Samordning av statlige innsigelser - høring Lillehammer - reguleringsplan avlastet E6 Øyresvika-Storhove

Lillehammer - reguleringsplan - avlastet E6 Øyresvika - Storhove - uttalelse

NVEs innsigelse - Høring - Detaljreguleringsplan for E6 strekningen Roterud i Gjøvik - til Lillehammer (Storhove) og detaljreguleringsplan for avlastet E6 - Gjøvik kommune og Lillehammer kommune - Innlandet

Reguleringsplan for avlastet E6 - offentlig ettersyn - innsigelse

Figur 1 - Statnetts transmisijsnettanlegg innenfor planområdene. Fåberg transformatorstasjon ligger øst for dagens E6.

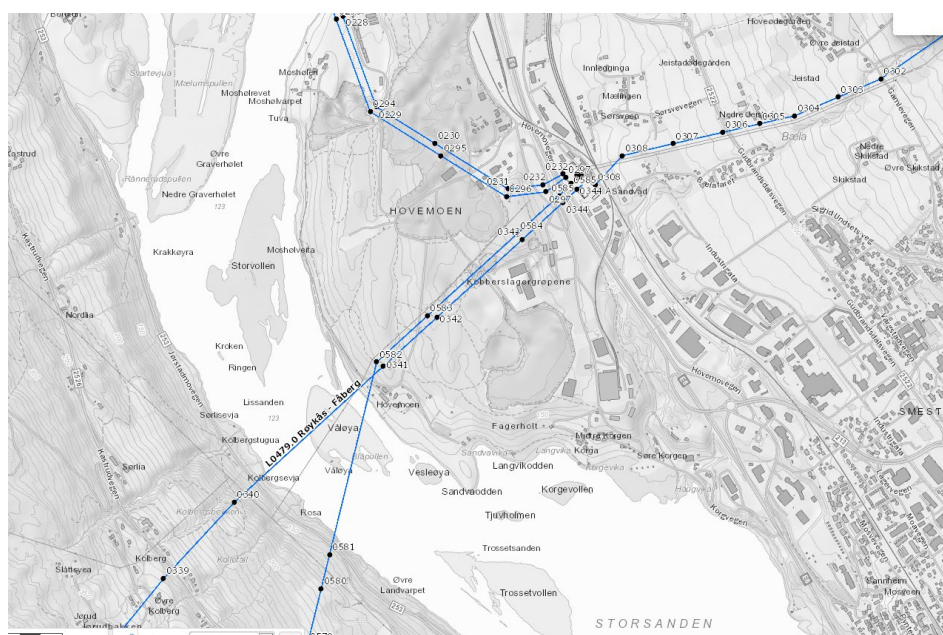
Statnett ber om at ROS-analyse for planen/tiltaket gjennomføres med hensyn til transmisjonsnettet som kritisk infrastruktur. Analysen må behandle både gjennomføring og ferdig bygget anlegg.
